発電用原子炉施設に係る特定機器の設計の 型式証明申請

設置許可基準規則への適合性について (コメント回答2)

2023.12.14
日立造船株式会社

[評価点の位置]

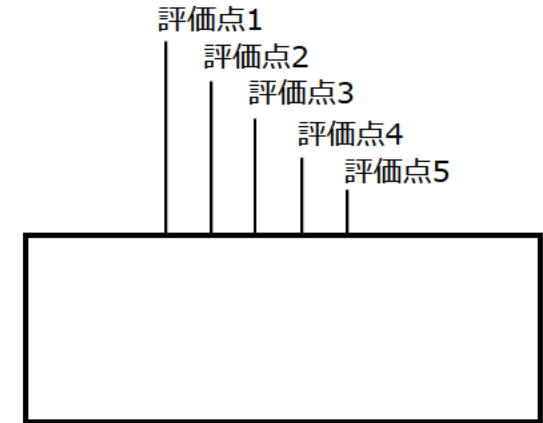
上部格子枠のモデル化の考え方について、均質化によって軸方向に非保守側の評価になっている可能性があるため、解析モデルにおける軸方向の保守性について説明すること。

非均質化モデルと均質化モデルの比較から、Hitz-B69型の蓋部側軸方向の線量当量率については、

- ・中性子は、格子構造の均質化の有無で顕著な差が無く、非保守側の影響が確認できなかった。
- ・構造材放射化ガンマ線は、格子構造の均質化をすることで約20%程度過少評価する可能性が示された。

ただし、中性子が支配的であるため、合計の線量当量率には大きな影響を及ぼさない。

したがって、Hitz-B69型の遮蔽機能評価においては、格子構造の均質化による軸方向への非保守側の影響を考慮しても評価結果に影響はない。

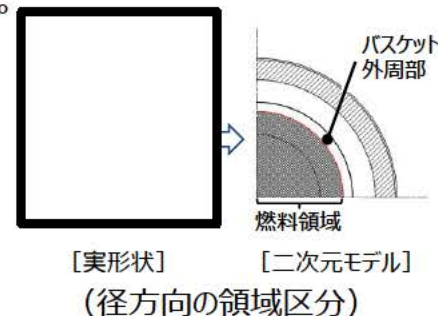
Hitz-B69型に特徴的な構造である上部格子枠のモデル化の考え方の保守性と妥当性について説明すること。

上部格子枠については、

設定した燃料領域境界に基づいて、燃料領域とバスケット外周部領域それぞれに均質化する部材の量を
考慮することを基本的な考え方として、

**遮蔽機能評価に適用しているモデルは、基本的な考え方に対して保守的となるよう、
部材の量が少なくなるように計算している。**

**遮蔽機能評価に適用しているモデルは、上部格子枠近傍では基本的な考え方に対して保守的であり、
上部格子枠から離れた位置※2では影響が微小であることから、遮蔽機能評価に適用することは妥当である。**
